长汀嘉航专用电机生产项目建筑方案设计（工规变更）

通 暖 水 给 排 项 目 经 理	建 筑 结 构 电	 厦门市泛华建筑设计有限公司 PAN-CHINA ARCHITECTURE DESIGN CO.,LTD.XIAMEN 泛华设计 国家甲级工程设计证书号: A135007191 地址: 厦门市思明区莲前东路123号加州商业广场11楼 Tel: 0592-2292898 Fax: 0592-2292828 设计 修补 改充 通知单							
		建设单位	福建省长汀嘉航实业有限公司	项目负责人	陈庆		设计人	江灿美	
		代建单位	———	专业负责人	陈庆		制图人	江灿美	
		工程总称	长汀县嘉航专用电机生产项目	审定人	陈庆		编号	第72号	第1 / 1 页
		项目名称		审核人			专业	建筑	
		工程编号	XM21002	校对	人程建		日期	2025.05.08	
修改内容: 1、由于生产工艺需求要大空间厂房, 现将11#与16#生产厂房合并为一栋厂房, 名称为16#生产厂房(丁类)。 变更后16#生产厂房层数为三层, 一层层高8.5米, 二层及三层层高6.2米, 建筑规划高度22.60米, 建筑占地面积为3648平方米, 总建筑面积为11878.76平方米, 计容建筑面积为15526.76平方米。 2、由于16#生产厂房未施工, 为方便消防验收需要, 现将16#生产厂房单独归为四期建筑, 调整后的分期如下: 一期(含10#生产厂房, 18#、20#、21#宿舍, 23#、24#、25#研发办公, B#食堂及A#配电室)。 二期(含1#、3#、12#、13#生产厂房, C#1及C#2设备用房, 地下室, 门卫及D#保安休息用房)。 三期(含5#、8#生产厂房); 四期(含16#生产厂房); 五期(含14#、15#、17#生产厂房, 19#、22#宿舍及E#食堂)。 4、将23#楼、24#楼、25#楼各增加地下一层, 满足使用需求。 变更后23#楼、24#楼、25#楼每一栋的建筑占地面积为425.23平方米, 总建筑面积为2039.98平方米, 计容建筑面积为1952.21平方米。 5、总经济指标内容变更如下: 总建筑面积由原来182251.16平方米变更为189942.64平方米, 地上建筑面积由原来179114.45平方米变更为185356.93平方米, 地下建筑面积由原来3136.71平方米变更为4585.71平方米, 不计容建筑面积由原来3806.71平方米变更为5255.71平方米, 计容建筑面积由原来200924.14平方米变更为210814.62平方米, 容积率由原来1.864变更为1.956 生产服务设施用房建筑面积与总建筑面积的占比由原来18.52%变更为18.54% 生产服务设施用房面积由原来33761.10平方

23#、24# 25#楼地下一层平面图 1:100

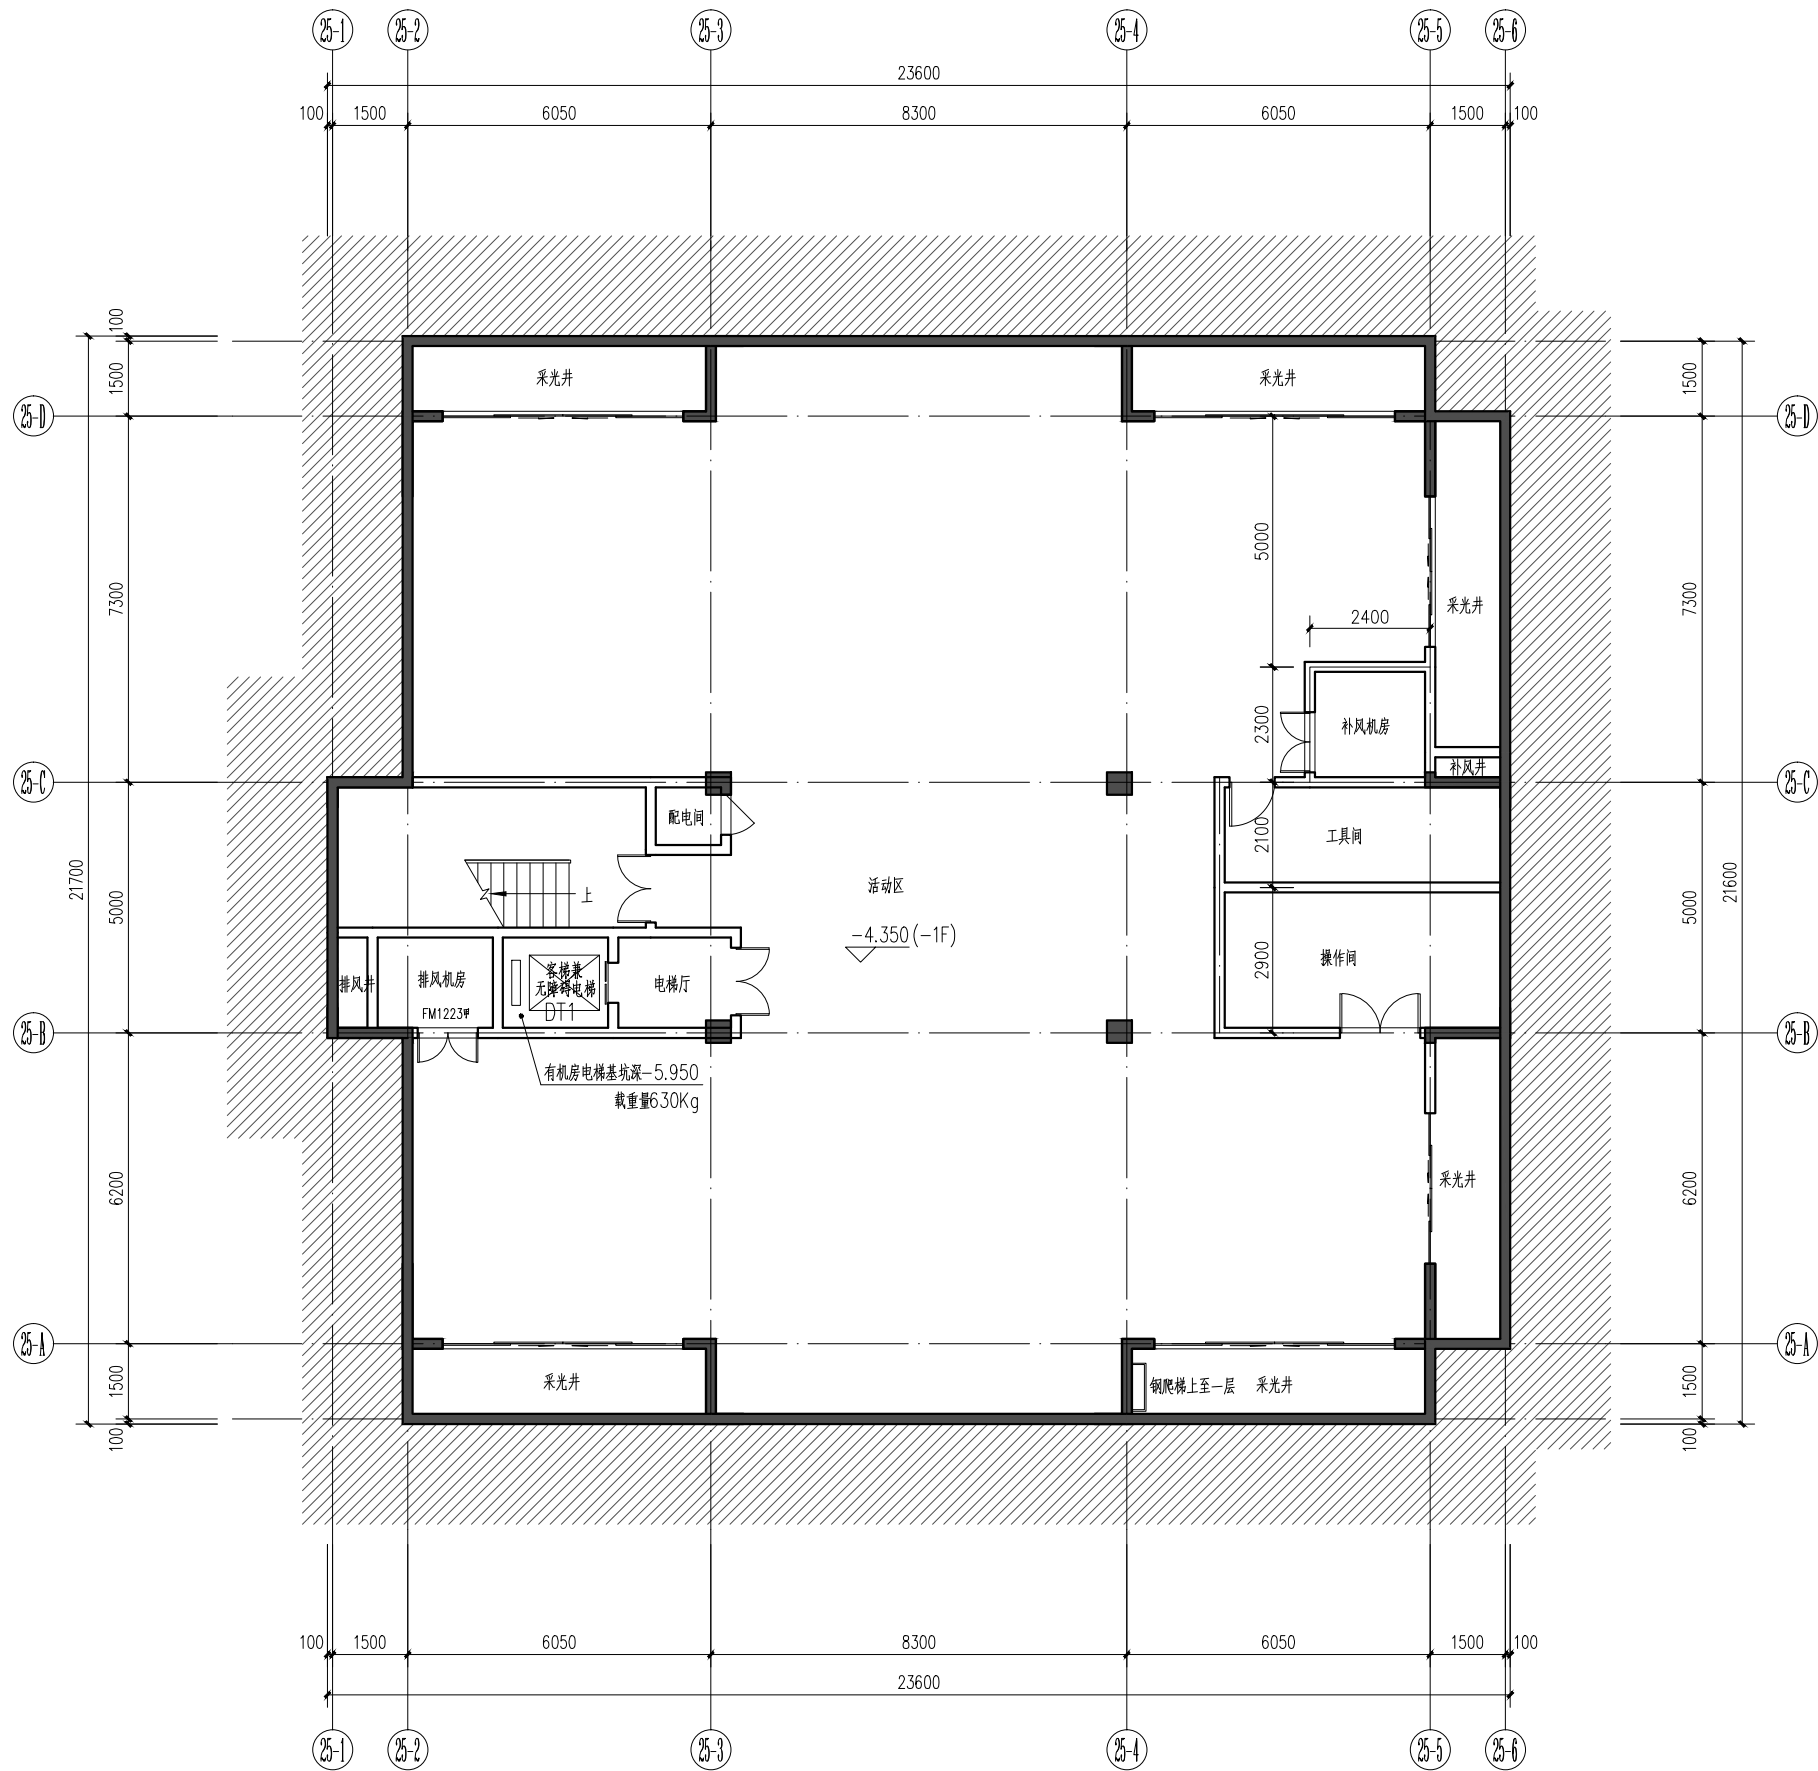
主要经济技术指标一览表					
序号	分项			数量	备注
1	总用地面积（M ² ）			107792	(约161.68亩)
2	规划实际用地面积（M ² ）			107792	(约161.68亩)
3	其中	总建筑面积（M ² ）		189942.64	
		地上		185356.93	
		地下		4585.71	
4	其中	不计容建筑面积（M ² ）		5255.71	位于12#、23#、24#、25#楼底下
		地上架空建筑面积		670.00	
		地下室建筑面积		4585.71	
5	其中	计容建筑面积（M ² ）		210814.62	
		生产性用房面积		176537.83	
		生产服务设施用房面积		34276.79	
6	容积率			1.956	≥1.0且≤3.0
7	生产服务设施用房建筑基底占地面积（M ² ）	6831.12	研发办公	1275.69	生产服务设施用房建筑基底占地面积/总用地面积（≤7%）
			B#食堂及E#食堂	1385.00	
			宿舍	2602.22	
			门卫及D#保安休息用房	248.21	
			A#配电房	360.00	
			C#1及C#2设备用	960.00	
8	生产服务设施用房建筑面积（M ² ）	35210.10	研发办公	6119.94	生产服务设施用房建筑面积/总建筑面积（≤20%）
			B#食堂及E#食堂	3265.00	
			宿舍	23936.54	
			门卫及D#保安休息用房	445.42	
			A#配电房	360.00	
			C#1及C#2设备用	1083.20	
9	其中	占地建筑面积（M ² ）		53098.06	
		建筑占地面积		46498.06	
		堆场占地面积		6600.00	
10	建筑密度			43.14%	≥30%
11	建筑系数			49.26%	≥40%
12	绿地面积（M ² ）			14600.00	≥10%且≤20%
13	绿地率			13.54%	
14	建筑高度			35.80	
15	其中	机动车停车位（个）		317	
		地上		267	
		地下		50	
16	非机动车停车位（个）			246	生产服务设施用房计容建筑面积4%
